AVD.	P	2	GRUPP	21	
BETR.	Ljud från ventilmekanismen			NR	4
	B 21			DATUM	Juni 75

VOLVO
112848

1. Gummiring

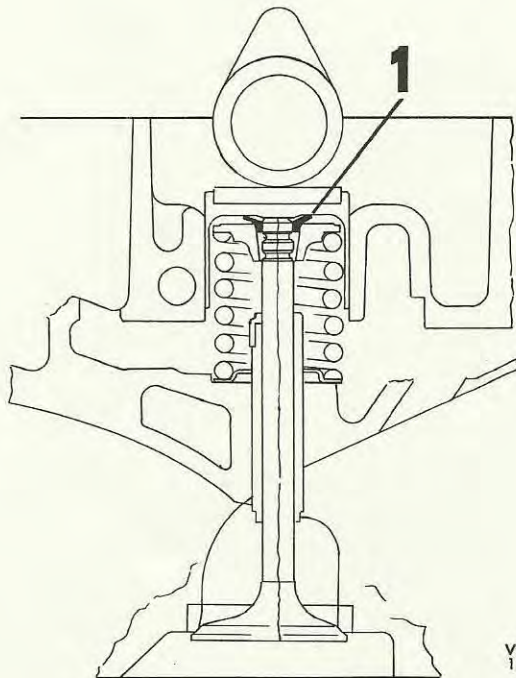
I de fall, anmärkning förekommer på oljud från ventilmekanismen, vilket har förekommit på några enstaka B 21 motorer, kan detta åtgärdas.

Åtgärden består av, att en gummiring monteras på ventilens skaft, se bilden.

<u>Det.nr</u>	<u>Benämning</u>	<u>Antal</u>
1 219 648 - 1	Gummiring	8

1. Demontera kamaxeln enligt anvisningarna i servicehandbok - Reparationsanvisningar "Avd 2 Motor B 21".
2. Lyft upp ventiltryckarna.
3. Montera gummiringarna på ventilskaften, såsom bilden visar.
4. Montera ventiltryckaren.
5. Montera kamaxeln enligt anvisningarna i servicehandboken.
